核燃料物質の加工の事業に係る保安規定

新 旧 対 照 表

令和 3 年 7 月

三菱原子燃料株式会社

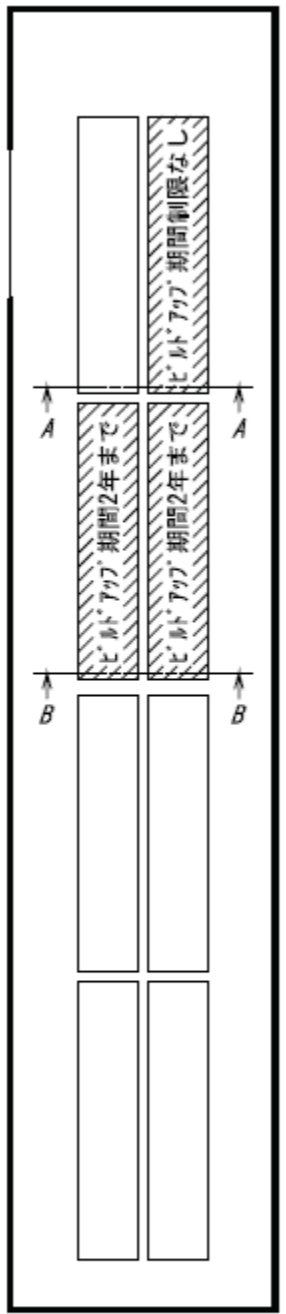
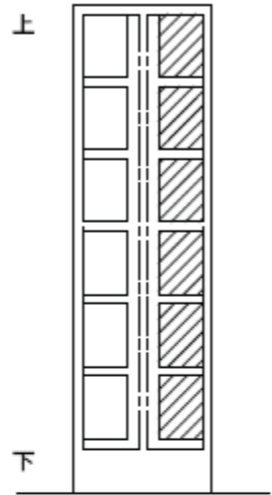
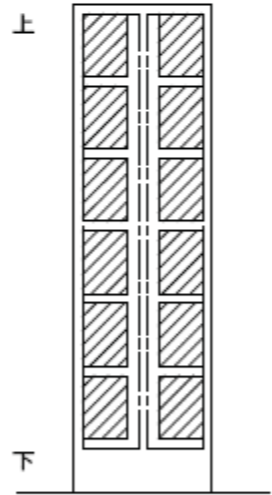
変更前 (令和3年3月16日付け認可)	変更後	変更理由
<p style="text-align: center;"><u>燃料棒貯蔵棚 (北側)</u></p>  <p style="text-align: center;">再生濃縮ウラン(燃料棒)</p> <p><u>第4図(6) 工場棟 燃料棒検査室 燃料棒貯蔵棚 再生濃縮ウラン貯蔵エリア図</u></p>	<p style="text-align: center;"><u>燃料棒貯蔵棚(1)</u></p>  <p style="text-align: center;">再生濃縮ウラン(燃料棒)</p> <p style="text-align: center;"><u>第4図(5) 工場棟 組立工場 燃料棒検査室 燃料棒貯蔵棚 再生濃縮ウラン貯蔵エリア図</u></p>	<p>(1) 事業許可、設工認内容の反映。</p>

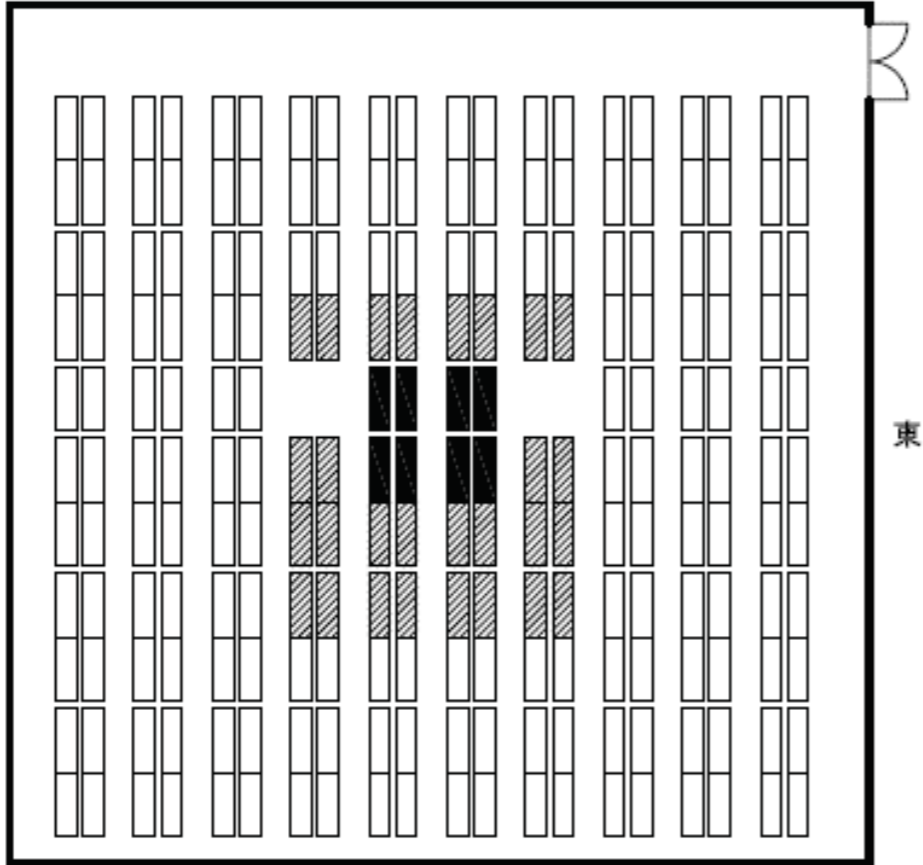
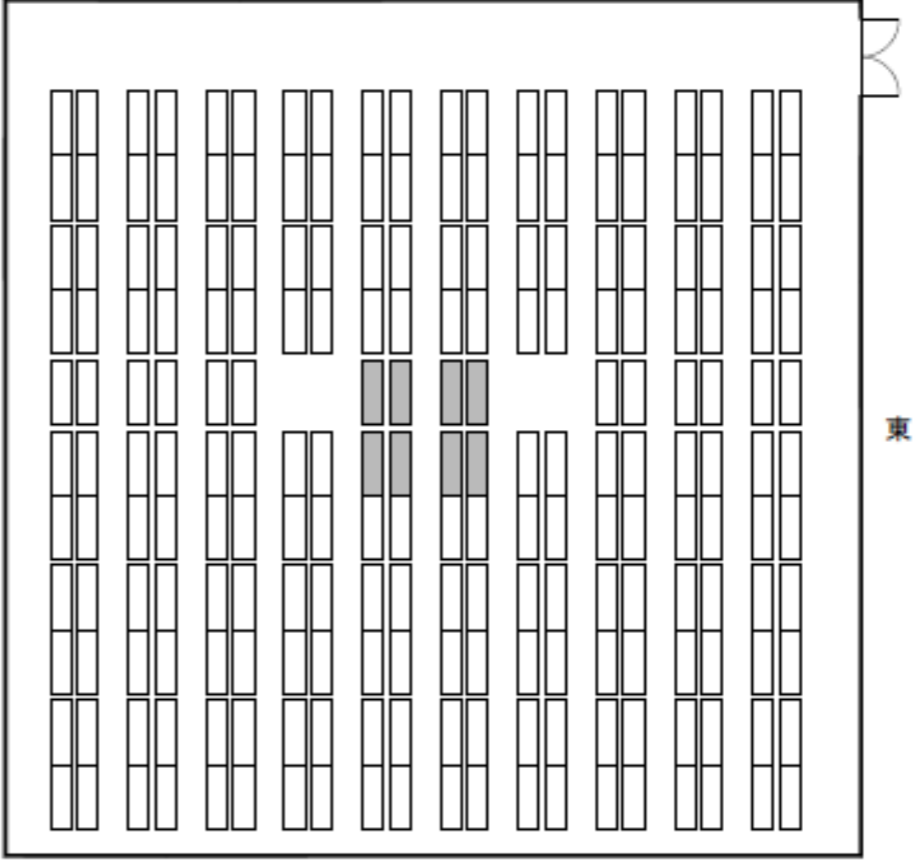
変更前 (令和3年3月16日付け認可)	変更後	変更理由
 <p>再生濃縮ウラン燃料集合体貯蔵エリア 積載防止板により燃料集合体が貯蔵できないエリア</p> <p>第4図(7) 工場棟 燃料集合体貯蔵室 燃料集合体貯蔵架台 再生濃縮ウラン貯蔵エリア図</p>	 <p>再生濃縮ウラン燃料集合体貯蔵エリア 積載防止板により燃料集合体が貯蔵できないエリア</p> <p>第4図(6) 工場棟 組立工場 燃料集合体貯蔵室 燃料集合体貯蔵架台 再生濃縮ウラン貯蔵エリア図</p>	<p>(1) 事業許可、設工認内容の反映。</p>

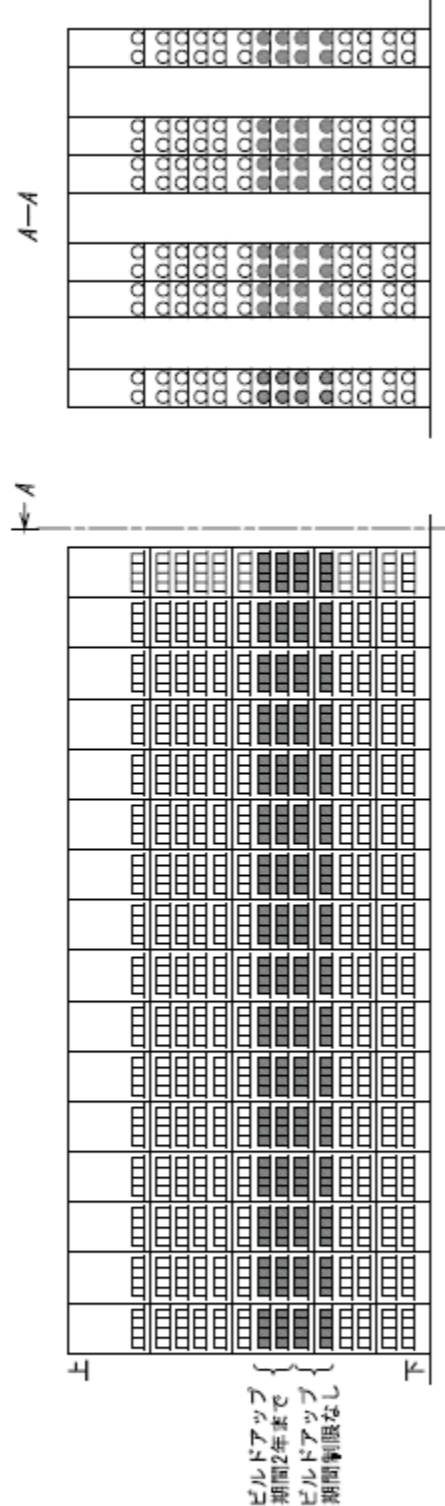
変更前 (令和3年3月16日付け認可)	変更後	変更理由
<div style="text-align: center;">  </div> <p style="text-align: center;">第4図(8) 加工棟 粉末貯蔵室(1) 再生濃縮ウラン貯蔵エリア図</p>	<p style="color: red;">削除</p>	<p>(1) 事業許可、設工認内容の反映。</p>
